Korrekturen zum Bauplan „Seilzug-Trike“ 6/2012:

In den Bauplan haben sich Fehler eingeschlichen.

Verstarkungseisen M 1:1

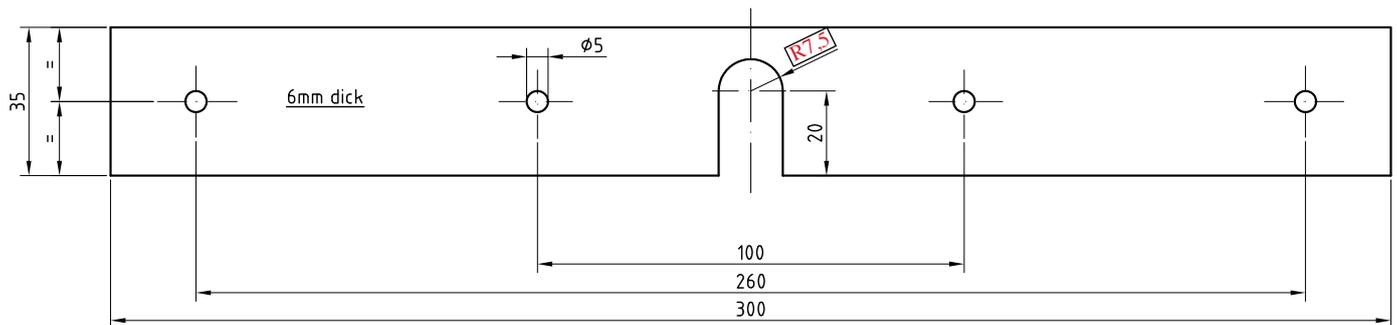
Diese betreffen die Vermaungen zu den Bauteilen „Verstarkungseisen“ und „Rollenhalter“.

Die geanderten Maangaben sind schwarz eingerahmt.
